Verlegung der Aufstiegsanlage
MONTE PANA in der Skizone
MONTE PANA-CIAMPINOI-
SELLAJOCH

Spostamento dell'impianto di
risalita MONTE PANA nella zona
sciistica MONTE PANA-CIAMPINOI-
PASSO SELLA

ERGÄNZENDE UNTERLAGEN UVP

DOCUMENTAZIONE INTEGRATIVA VIA

Veduta dall'alto della zona ove si ubica la stazione di monte; si notino i due parcheggi da riqualificare (rosso) e l'area di zona umida da ripristinare e aumentare di superficie (verde).

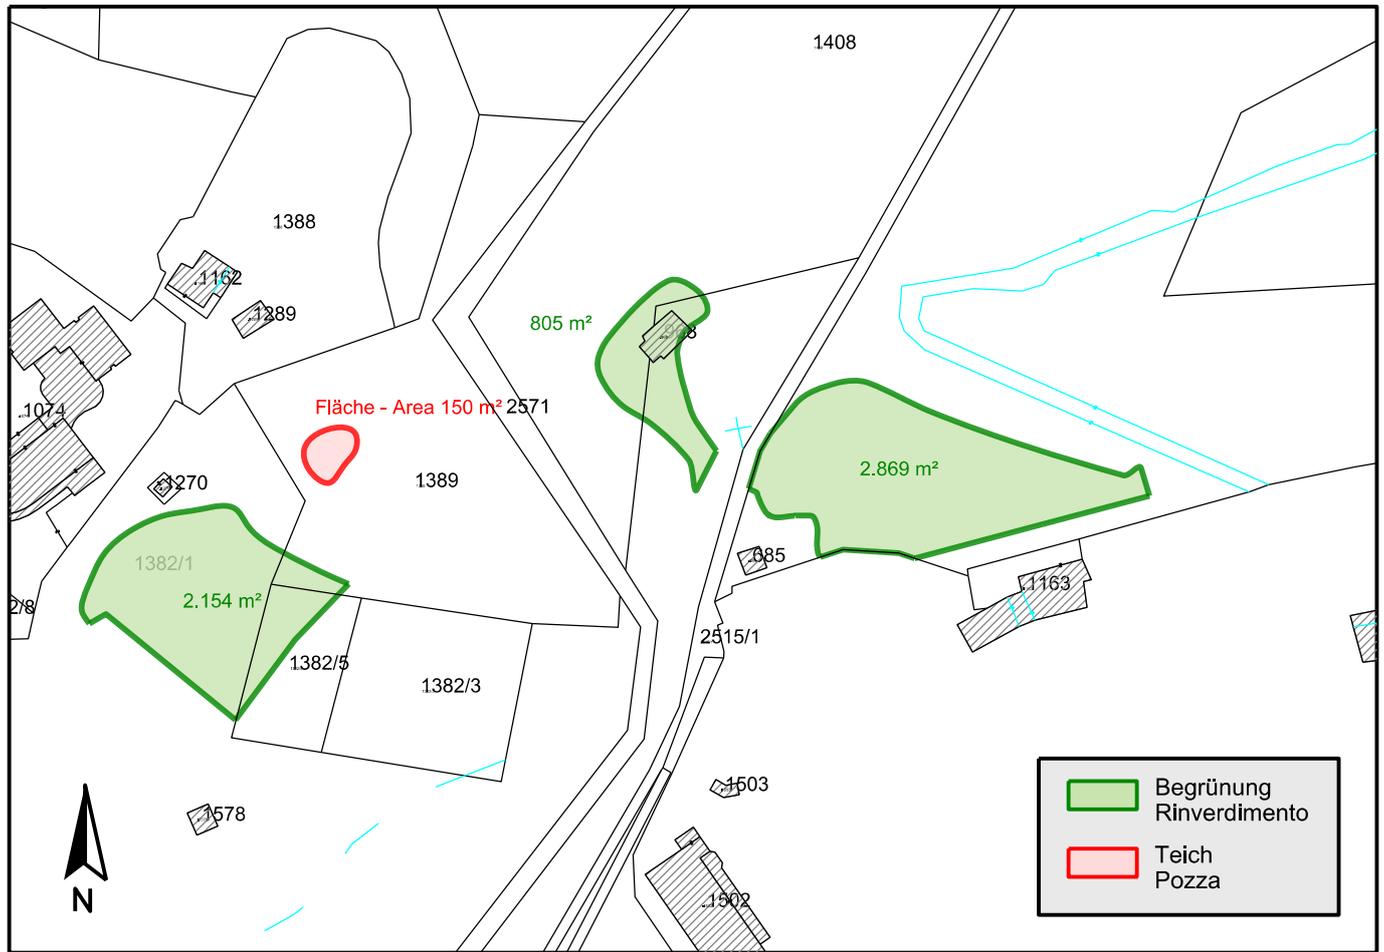
Per le misure di compensazione si dovrà prevedere un valore indicativo dell'1% dei costi di costruzione. Per le misure proposte nello studio di impatto ambientale, in particolare per la pozza per anfibi nonché per la riqualificazione di una parte dell'attuale parcheggio pubblico vanno fornite ulteriori dettagli concernenti le dimensioni, le esatte ubicazioni, caratteristiche tecniche e le disponibilità dei fondi.

Per la riqualficazione della zona dell'attuale parcheggio è previsto un rinverdimento di una superficie pari a 2.869 m² con semente e fiorume raccolti nelle vicinanze della zona in gran parte sulla superficie della p.f. 1382/3 di proprietà del richiedente. Si tratta di un prato magro con diverse caratteristiche che passa da magro ad umido. Potranno essere raccolte anche le specie che si trovano nella zona della torbiera in parte degradata. Sarebbe opportuno raccogliere il materiale sementiero l'anno precedente ai lavori previsti. Nelle vicinanze e a dovuta distanza dalla strada esistente vengono trapiantate siepi e arbusti di specie che si trovano nella zona. Inoltre, anche la zona della vecchia stazione di monte, per una superficie di 800 m², viene rinverdata con sementi autoctone e fiorume raccolti nelle vicinanze da prati magri e superficie selezionate prima con le caratteristiche adeguate.

La riqualficazione del parcheggio pubblico che si trova nelle vicinanze dell'albergo Cendevaves interessa una superficie di 2.154 m². Qui si prevede un rinverdimento con semente raccolte nelle vicinanze. In quest'area dovrebbe essere ripristinata una parte di zona umida che è stata impropriamente usata come parcheggio. Inoltre, si vorrebbe aumentare la superficie della zona umida con 3 ulteriori zone adiacenti alla zona esistente. Le 3 superfici proposte sono di 113 m², 101 m² e 286 m². Si dovrebbe controllare che ci sia un passaggio sotto la strada esistente e che ci sia un deflusso dalla zona umida presente al di sopra della strada a quella degradata sotto la strada. È molto probabile che in passato ci sia stata tutta una zona umida unica e che questa sia stata divisa dalla costruzione della strada di accesso all'albergo Cendevaves. La semente dovrebbe essere raccolta anche dalla zona umida sopra la strada per poterla usare poi nelle zone di riqualficazione (500 m²). Con questa riqualficazione si ottiene una superficie aggiuntiva umida di 500 m². Quindi la superficie umida e viene sia aumentata di dimensione, sia riqualficata.

**LAGEPLAN DER BAUSTELLEGEBIETE
PLANIMETRIA DELLE AREE DI CANTIERE**

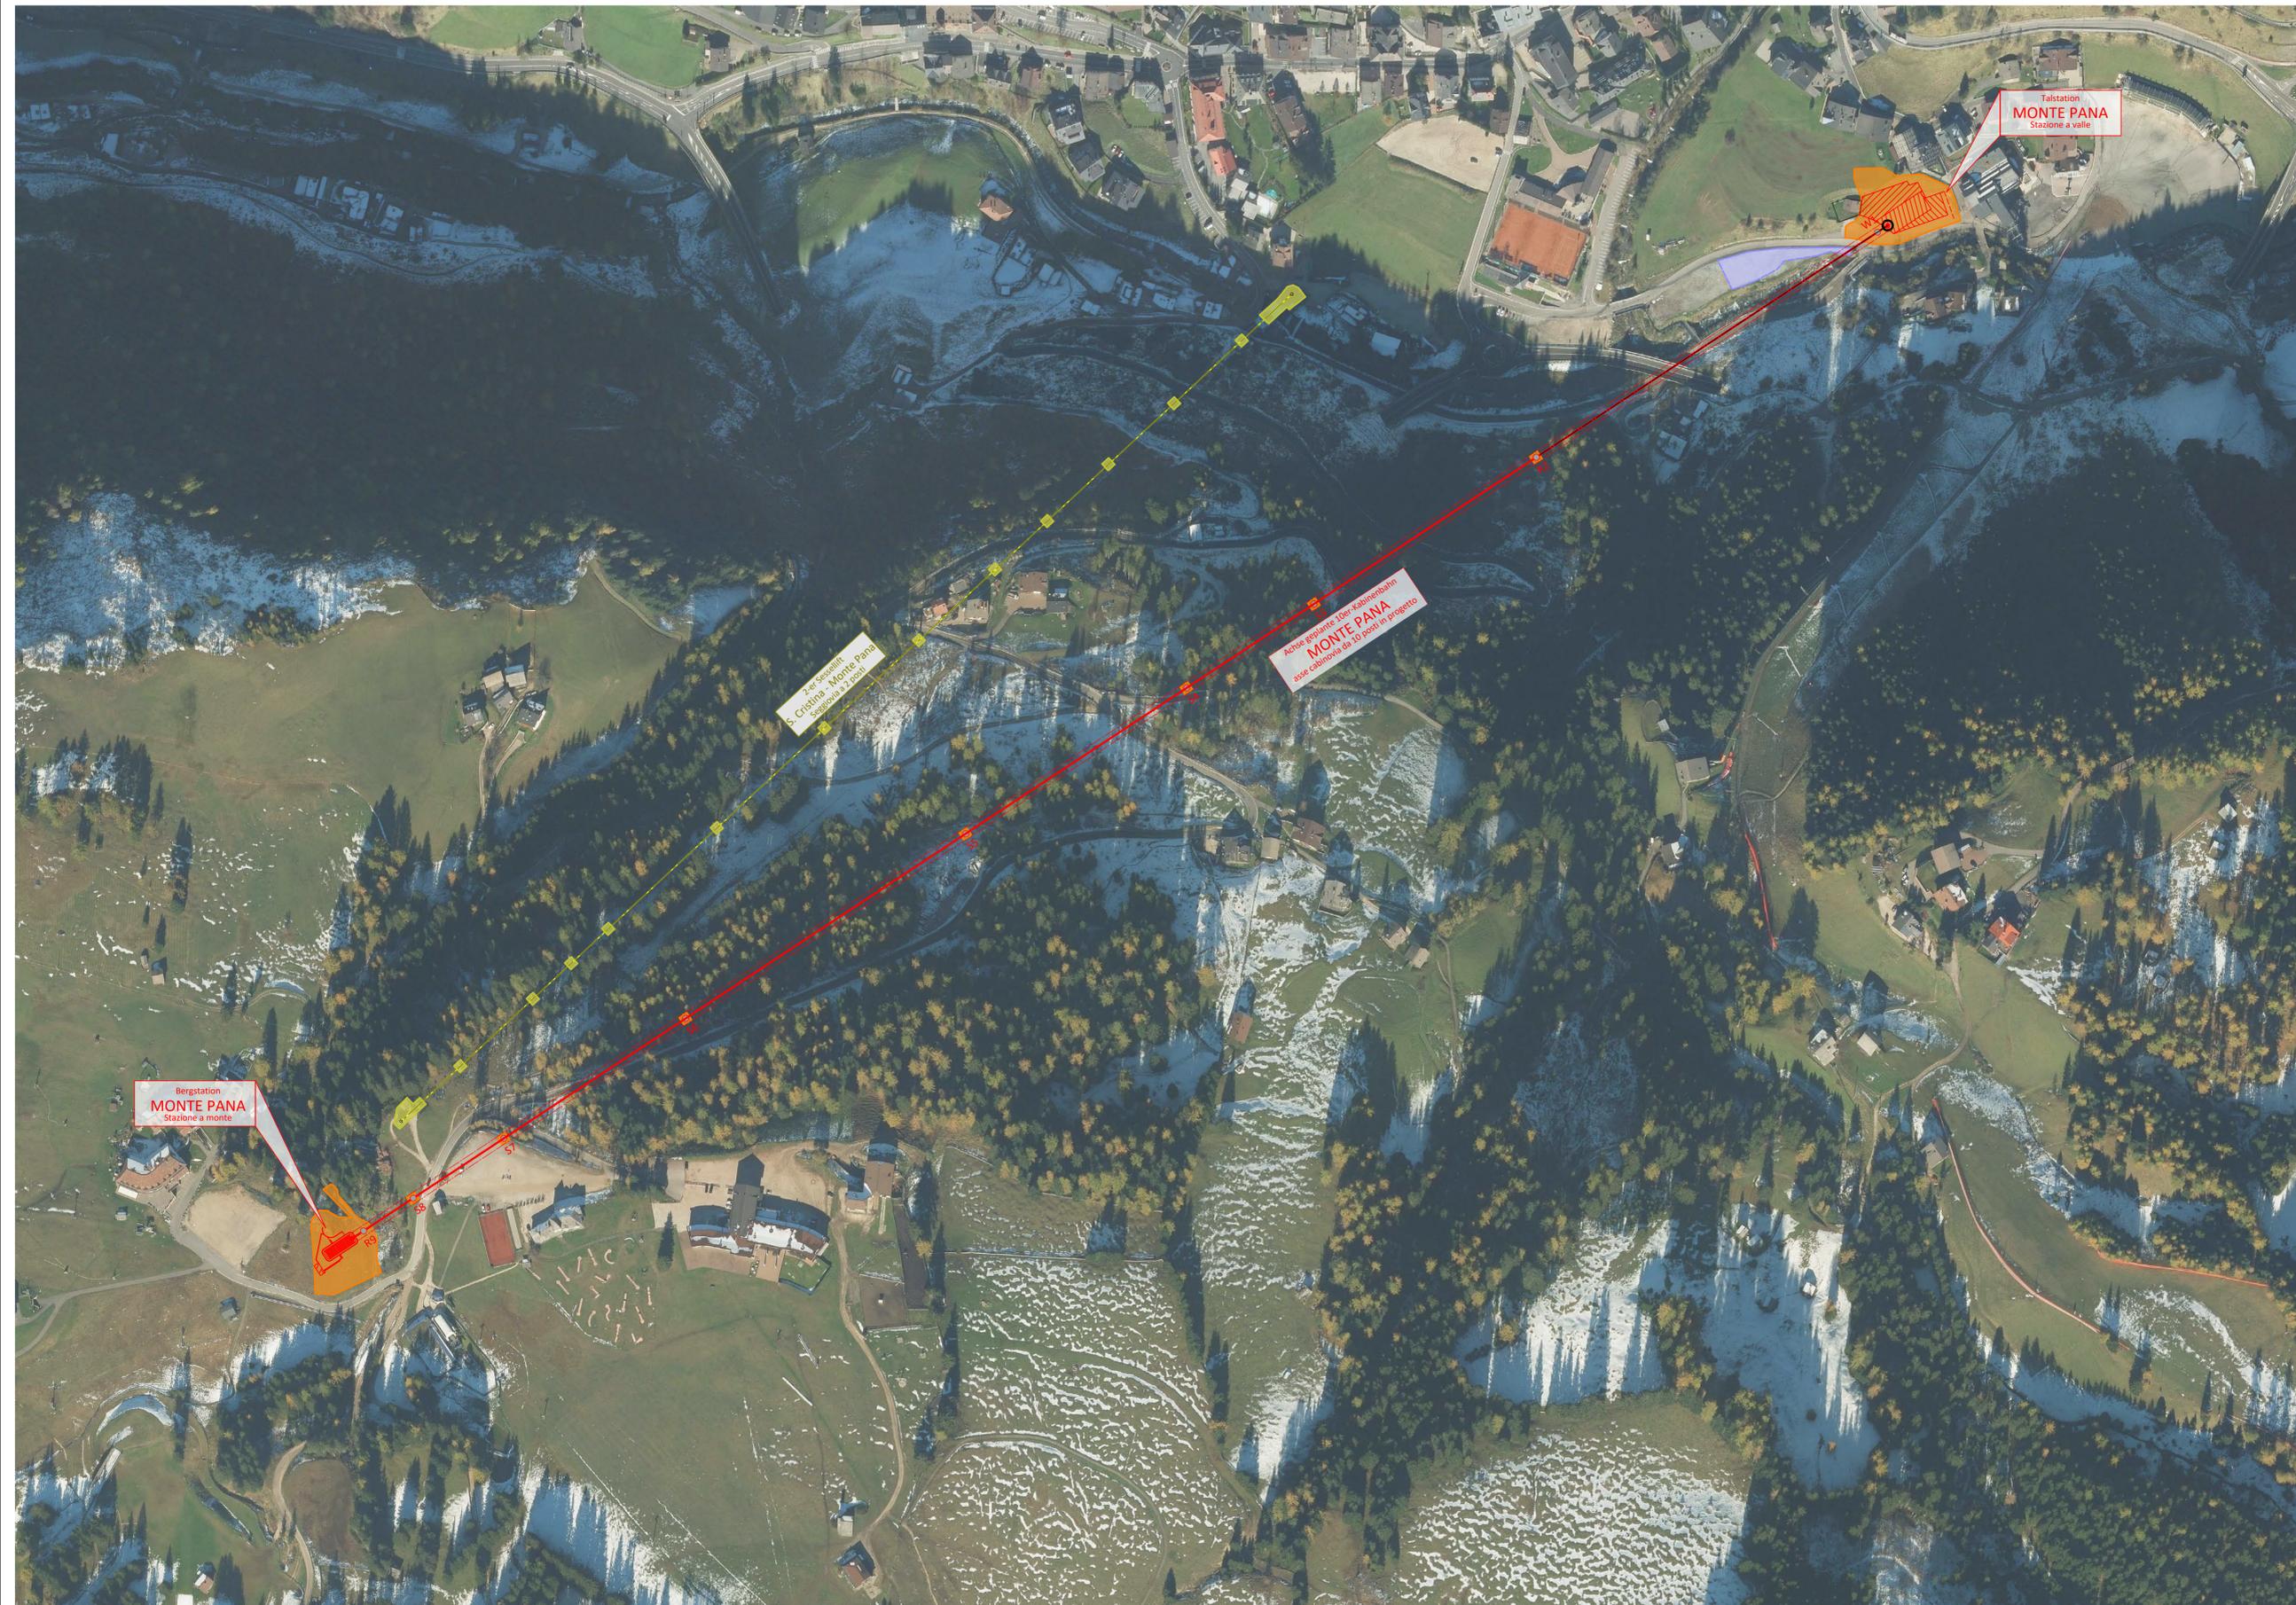
Le aree di cantiere devono essere indicate in un'apposita planimetria.

Viene allegata alla presente relazione integrativa la planimetria generale delle aree di cantiere come richiesto dalla comunicazione pervenuta.

L'elaborato progettuale individua le aree di cantiere e di deposito del materiale di risulta per le stazioni di valle e di monte, oltre che per la realizzazione delle opere di linea (sostegni) del nuovo impianto di risalita RUACIA – MONTE PANA. Sono inoltre delimitate le aree di cantiere per quanto concerne la dismissione della seggiovia esistente S. CRISTINA – MONTE PANA ed il loro ripristino.
